# RAPPORT DU JURY

Concours international de design pour la conception de modules d'information de chantier

Bureau du design de la Ville de Montréal

Approuvé par le jury le 13 mars 2017

**Proposition : 260ZV - Percée visuelle**  
**Équipe : PARA-SOL**

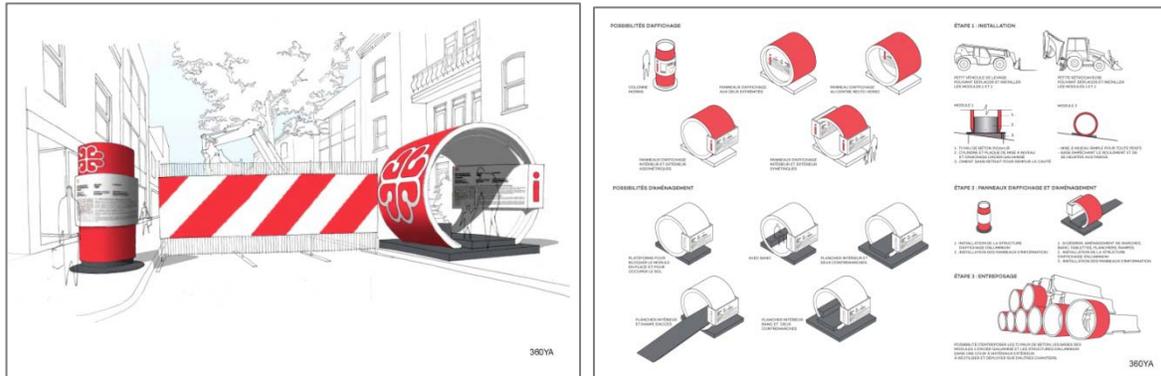
- Une reconfiguration du module 1 est nécessaire puisque la solution proposée ne respecte pas les dimensions fournies dans le Programme du concours, le volume étant environ deux fois le volume autorisé.

- Plusieurs chantiers n'ont pas des perspectives à offrir (sur un lieu fermé par exemple). Le jury invite donc l'équipe à développer des propositions contextuelles en ce sens et selon des situations où il n'y a pas de possibilité d'offrir des percées sur le chantier.

- L'équipe doit mieux définir l'expérience de lecture des informations à l'intérieur et à l'extérieur.
- Une réflexion est attendue concernant le changement des « panneaux » d'information en cours de chantier, et plus particulièrement en ce qui a trait à l'information en évolution (réf.4.3.2 du Programme).

- Au plan du transport sur le site et des déplacements en cours de chantier, le jury soulève plusieurs points qui devront être abordés en phase 2 :
  - volume important pour le transport (comment transporte-t-on les modules?);

- préservation de l'esthétique du fini après plusieurs déplacements;
  - entreposage s'il y a lieu;
  - déplacement facile, rapide et simple sur le chantier (comment y arrive-t-on?).

- Au plan de la matérialité et de la construction, les points suivants devront être abordés :
  - matérialité du plancher tenant compte de l'usure et de la sécurité en hiver;

- principes d'assemblage envisagés pour les panneaux et traitement esthétique des joints;
  - prise au vent du module si un fond non ajouré est envisagé dans certains cas;

- lestage au sol des modules (est-ce que des poids sont requis pour le maintien sécuritaire en place?);
  - lors des percées sur le chantier, la clôture au fond du module doit se conformer aux normes exigées sur les chantiers de construction.

- Les membres du jury se sont questionnés au sujet de la faisabilité à atteindre les budgets de 3 000 \$ et 6 000 \$ respectivement pour les modules 1 et 2. L'équipe devra faire la démonstration de la viabilité budgétaire de son concept.

- Les principes d'accessibilité universelle doivent être intégrés à l'étape 2.

**Prestation : 260ZV - Percée visuelle**  
**Équipe : PARA-SOL - Équipe lauréate**

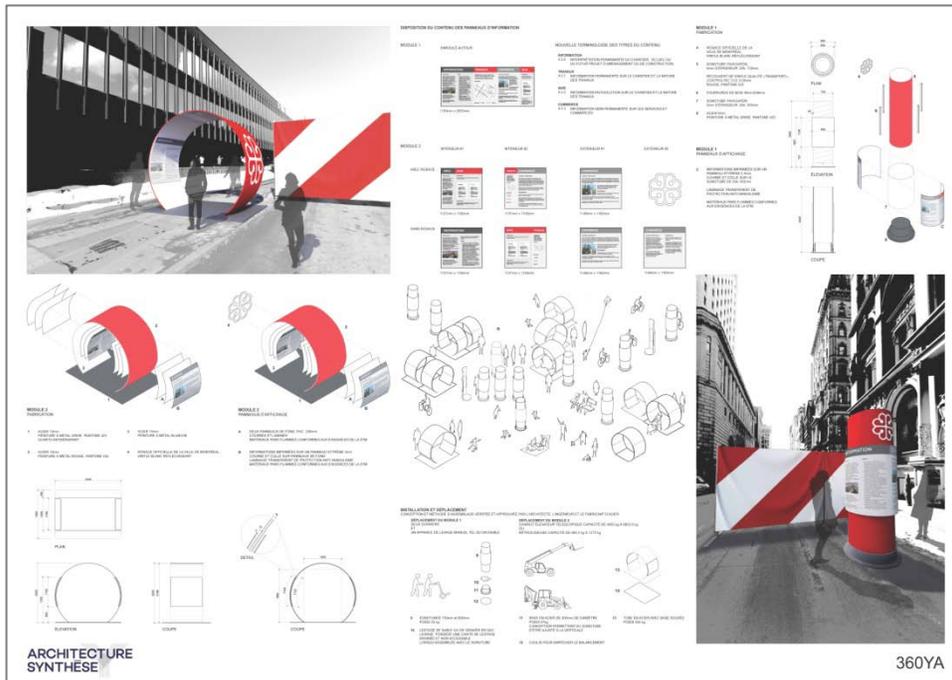
Au plan des enjeux de diffusion et de communication, l'intervention répond à plusieurs besoins et les informations sont structurées. Les surfaces extérieures présentent un appel sobre mais fort et la qualité de la trame graphique texturée a été soulignée par les membres du jury. L'intérieur reste cependant à peaufiner pour présenter un meilleur attrait visuel pour les passants.

- Faire des simulations d'intégration du module 1 et surtout du module 2 dans différents contextes (photo-montage). Le module 2 sera rarement utilisé comme une percée visuelle « physique » sur un chantier. Il sera davantage utilisé comme un module autonome que les piétons traverseront et/ou contourneront de toute part.

- Évaluer la pertinence et la faisabilité d'utiliser l'acrylique comme fond arrière au module 2. Dans un contexte de délimitation du chantier, cette solution doit être validée en termes de normes. Les enjeux de résistance aux bris et d'emprise au vent doivent également être pris en compte.

- En terme graphique, prévoir un « intérieur » des modules 2 plus invitant et attractif au niveau de la grille graphique et des titres. Une meilleure cohérence avec les surfaces externes est attendue.

- Prévoir une solution pour l'écoulement de l'eau sur le toit du module 2.
- S'assurer que la plaque d'acier du module 1 est assez lourde et étendue (contreventement) pour empêcher le versement par des vandales.

- S'assurer que le vinyle autocollant puisse être installé à basse température, à l'extérieur, et ce, avec de bonnes propriétés d'adhésion. Dans le cas contraire, trouver une solution alternative pour le contenu de nature temporaire/évolutive.

- Tel que mentionné dans la présentation, prévoir un dégagement sous la plaque d'acier de lestage ou autre moyen pour un déplacement par un chariot élévateur.
